## ZPG: Stadt Kloten, Antrag zur Anpassung der Nutzungsdichte im RRP

Planerische Einschätzung der RZU

14. Juni 2021 | Witall Späth

Abb. 1: Überlagerung bestehender Nutzungsdichten (Hexagone) mit Dichtestufen des RRP (Schraffur)

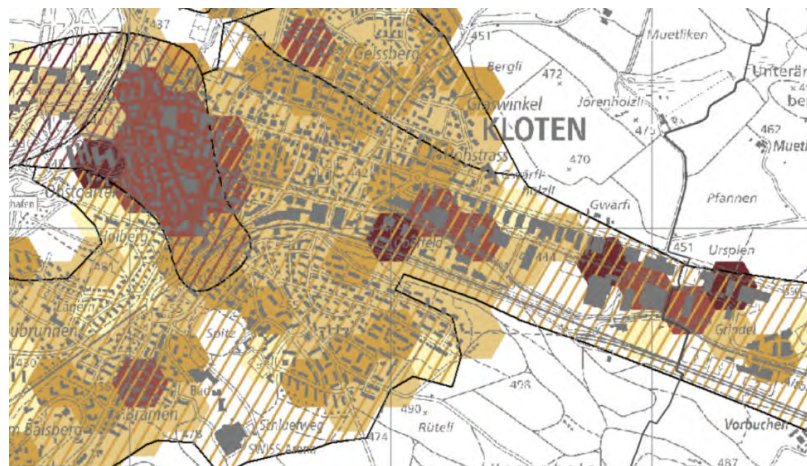
Die analytische Überlagerung bestehender Nutzungsdichten (Hexagone) mit Dichtestufen des RRP (Schraffur) zeigt bereits heute Abweichungen: Während das Bahnhofsgelände (noch) eine Stufe unter den regionalen Vorgaben liegt, zeigt sich im Steinacker ein sehr differentes Bild: gebietsweise gibt es niedrigere, aber auch höhere Nutzungsdichten – vereinzelt sogar heute schon um zwei Stufen höhere. Für eine

- Ein Beispiel aus dem NK, S.22: Die Entwicklungszelle «Oberfeld und Studenhölzli» (6.5 ha) ist heute weitgehend unbebaut (daher auch weisses Hexagon in der Abb.1). Für den Perimeter liegen konkrete Entwicklungsabsichten vor. Die entsprechende Volumenstudie geht von einer Nutzungsdichte von **230 K/ha** und entsprechend 1'500 neuen Einwohnenden und Beschäftigten aus.

- Die Abb. 1 zeigt zwar, dass (auf dem Stadtgebiet Klotens) bereits heute zwei Hexagone eine sehr hohe und in drei Hexagonen eine hohe Nutzungsdichte aufweisen. Gleichzeitig zeigen ca. 13 Hexagone eine Nutzungsdichte, die unter der heute geltenden Richtplan-Vorgabe («mittel») liegen.

Vor diesem Hintergrund erscheint der Antrag, die Dichtestufe in diesem Gebiet um zwei Stufen auf «sehr hoch» zu erhöhen, als zu wenig begründet. Gleichzeitig sprechen die konkreten Entwicklungsabsichten für das Gebiet und das zugrunde gelegte Mengengerüst sehr dafür, die aktuell geltende Dichtestufe um eine Stufe zu erhöhen (auf «hoch») – und damit der Stufe im Zentrum und um den Bahnhof anzugleichen.

Abb. 2: Nutzungsdichte anhand der Quartieranalyse des GIS-Browser ZH

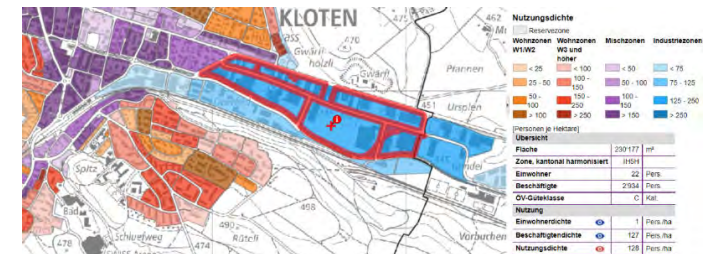
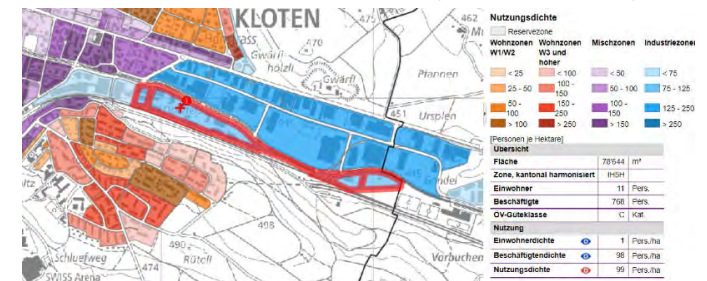
23 ha – 6 ha nicht überbaute BZ (-0.17-0.64-0.33-4.22-0.53) = 17 ha üBZ → 174 K/ha

7.86 ha (-1.26 nÜ BZ) = 6.6 ha üBZ → 118 K/ha

4 ha, 74 K/ha
